2023年11月13日
日本原燃株式会社

再処理施設の蒸発乾固に係る EAL の見直しの進め方について

蒸発乾固に関するEALの変更案

2023年11月13日
日本原燃株式会社

(3) 蒸発乾固に係るEAL修正案 (揮発性Ruを放出する恐れのある貯槽) 事象進展概要図

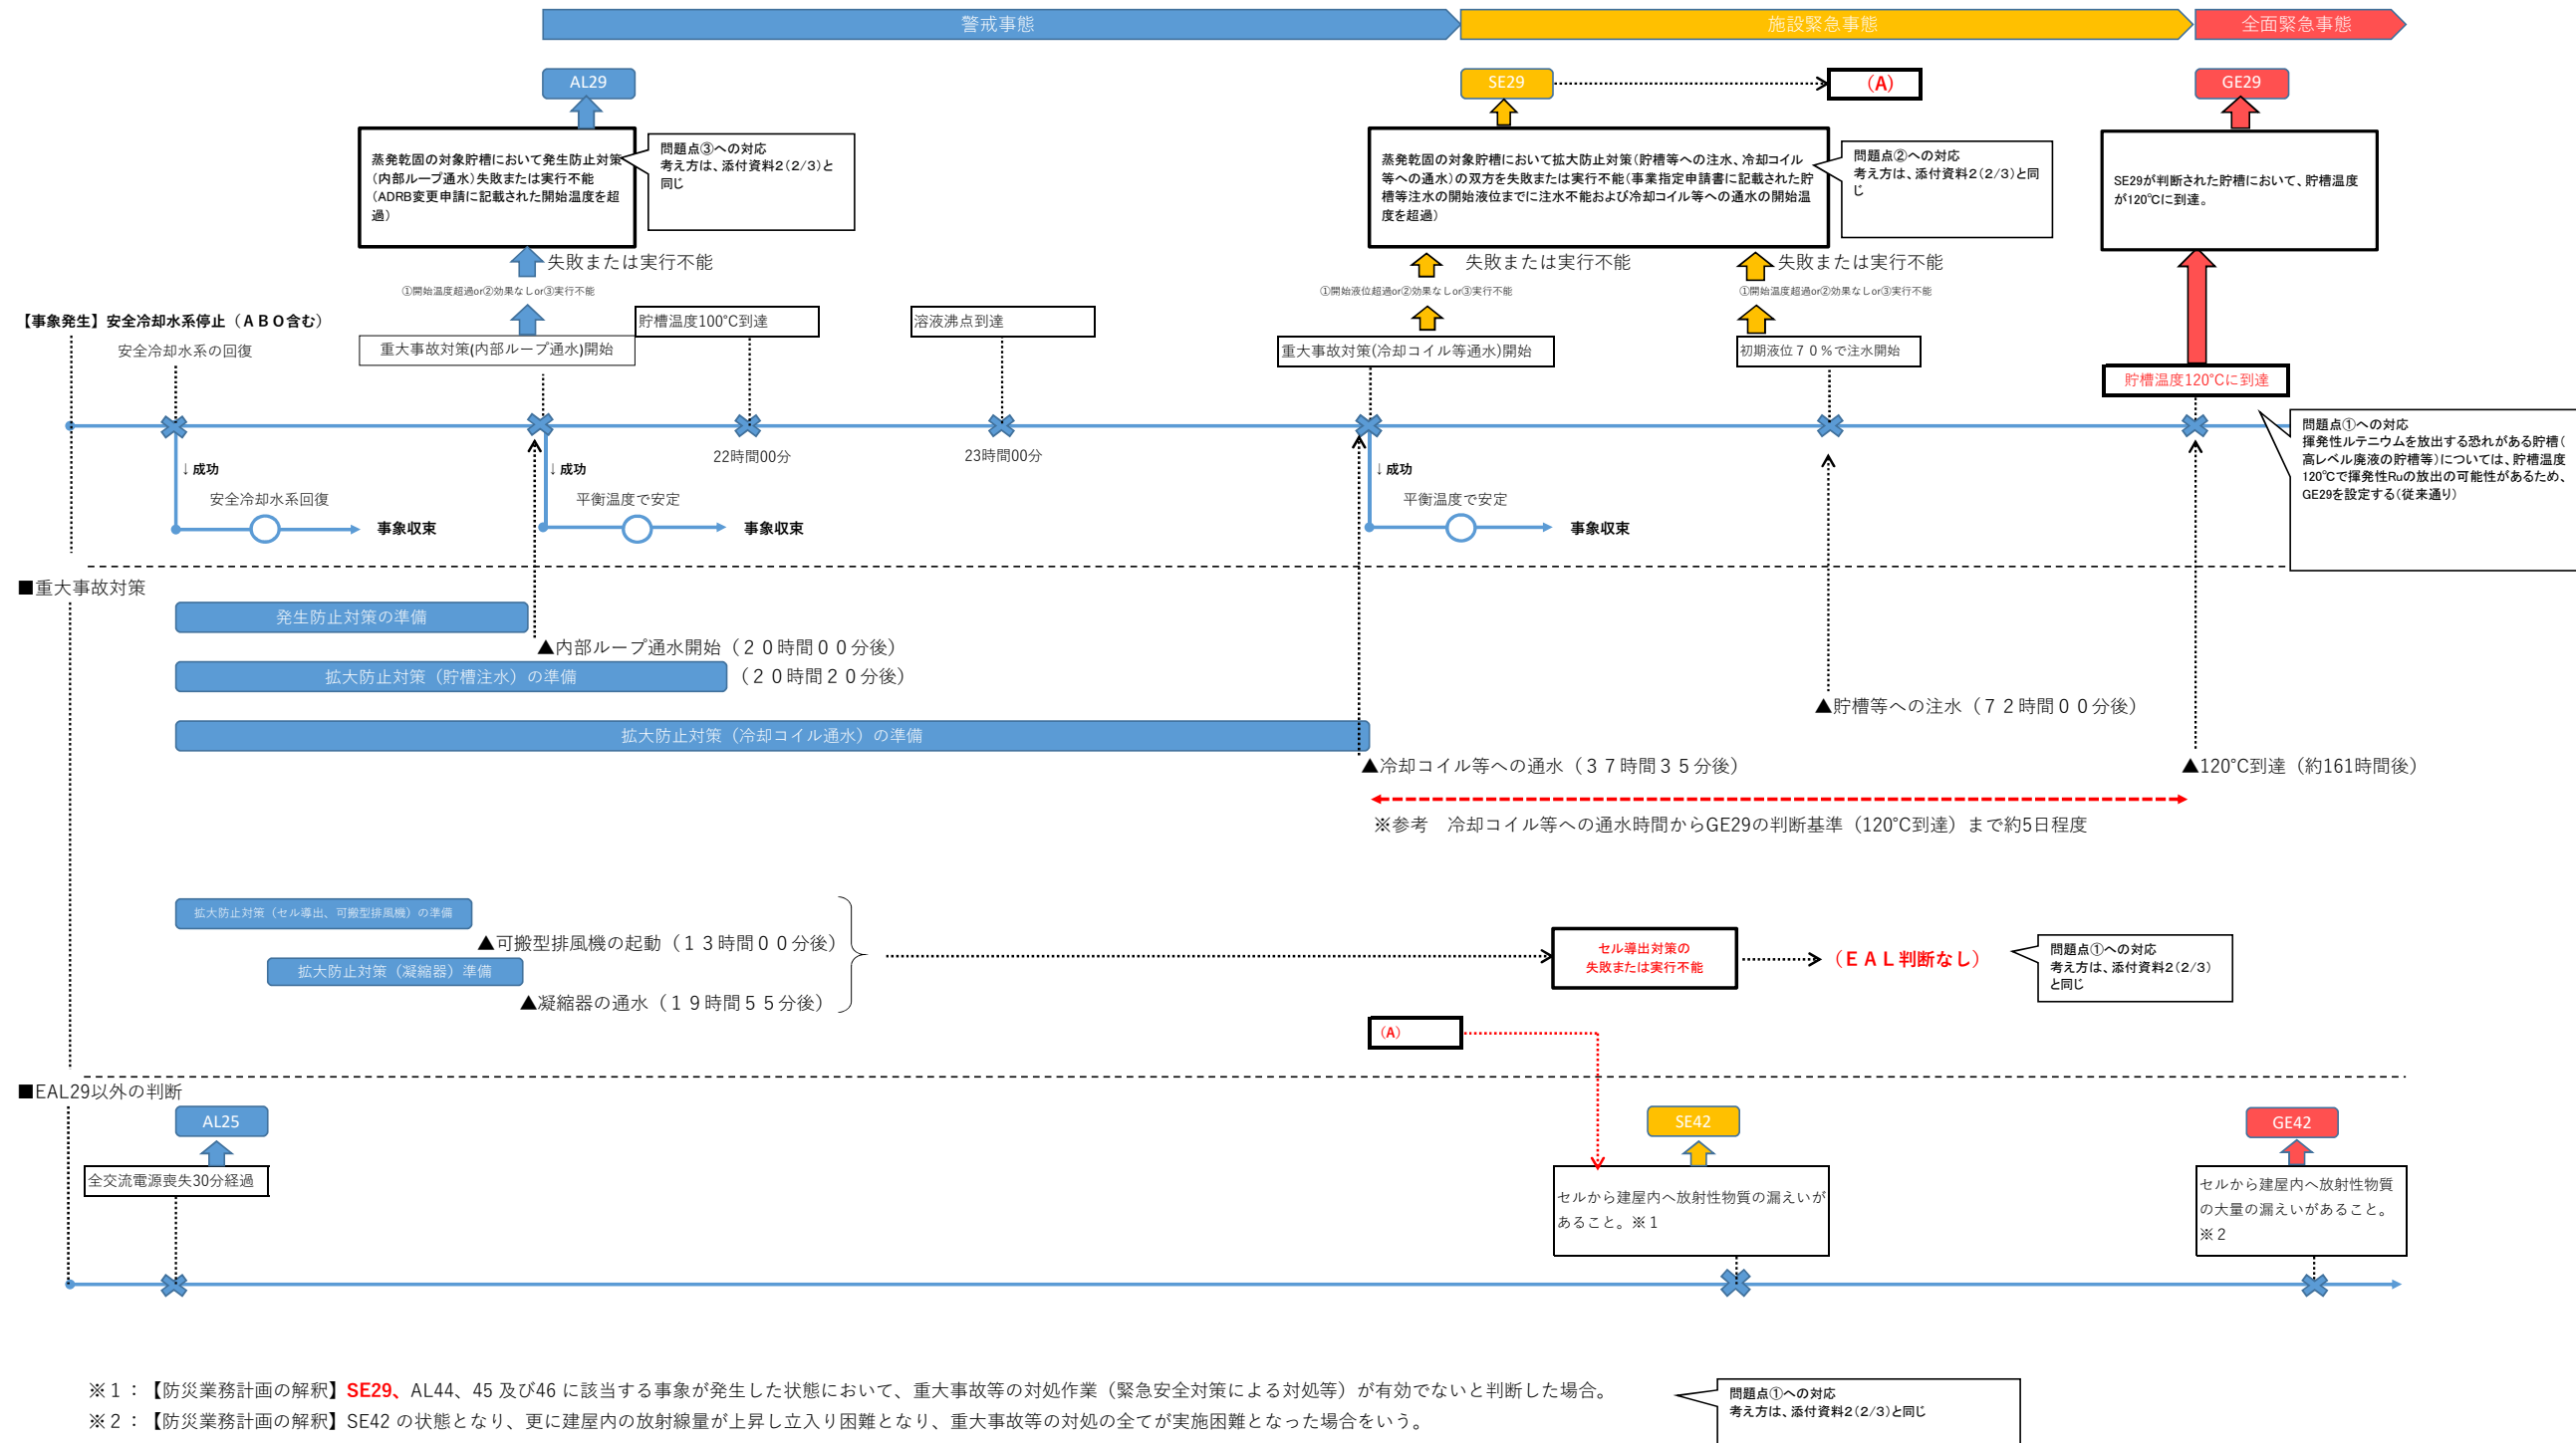
- ・蒸発乾固のEALに重大事故対策の成否を判断基準とした、SE(SE29)を新たに設定するとともに、AL(AL29)の設定を見直す。

- 蒸発乾固のEALについて、修正方針は以下の通り。
 - ・AL29は、重大事故対策の発生防止対策の失敗を判断基準とする。
 - ・SE29を新たに設定し、重大事故対策の拡大防止対策(コイル等への通水、貯槽注水)の双方に失敗した場合を判断基準とする。
 - ・GE29については、揮発性ルテニウムの放出する恐れのある貯槽について、貯槽温度120°C以上を判断基準とする。
揮発性ルテニウムの放出する恐れのない貯槽について、GE29の対象外とする。
